60439-5

AMENDEMENT 1
AMENDMENT 1
1998-06

**Low-voltage switchgear and controlgear
assemblies –**

**Particular requirements for assemblies intended
to be installed outdoors in public places –
Cable distribution cabinets (CDCs) for power
distribution in networks**

Figure 5 – Diagram of test to verify the resistance to torsional stress

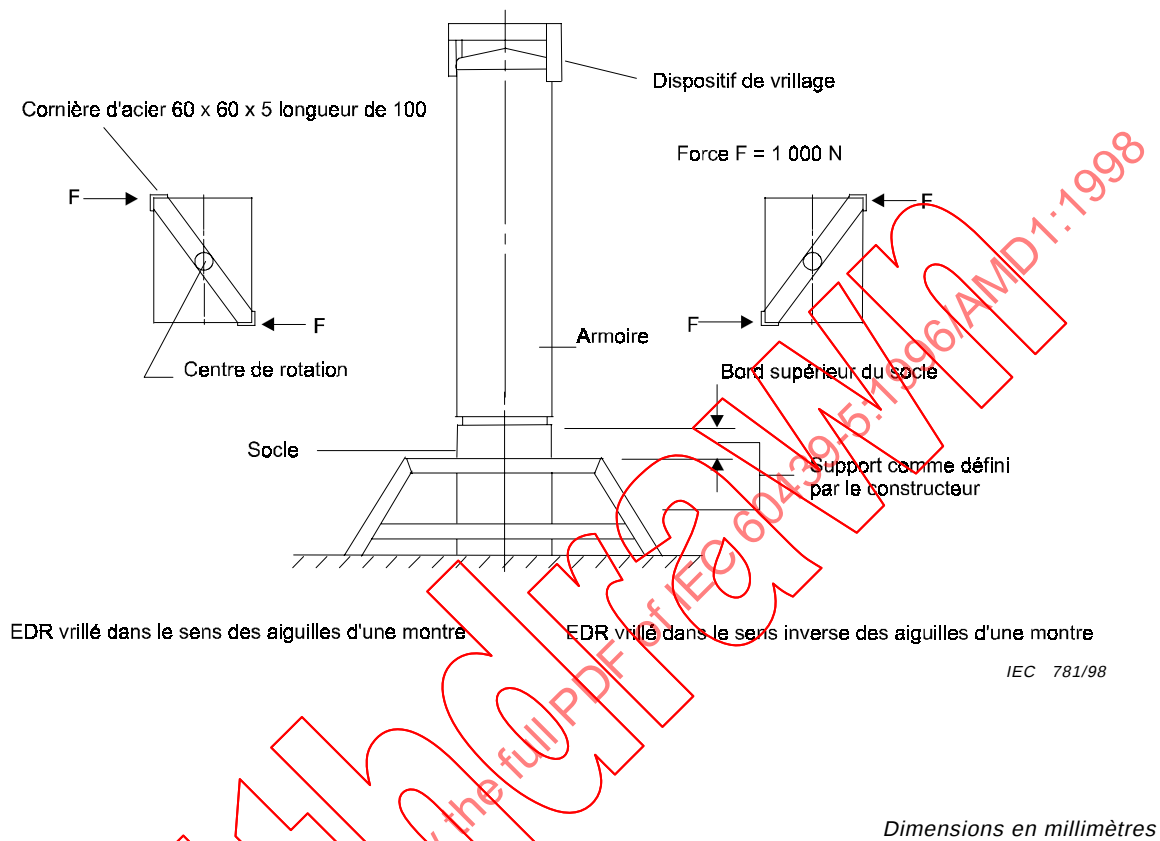
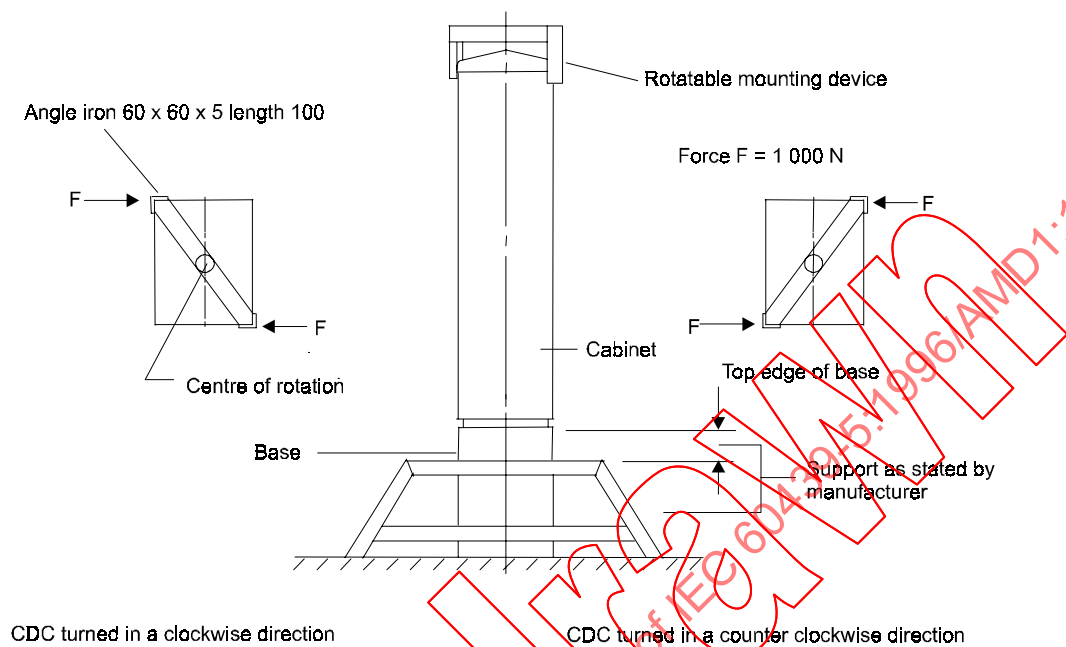
Replace the existing figure 5 by the following new figure 5:
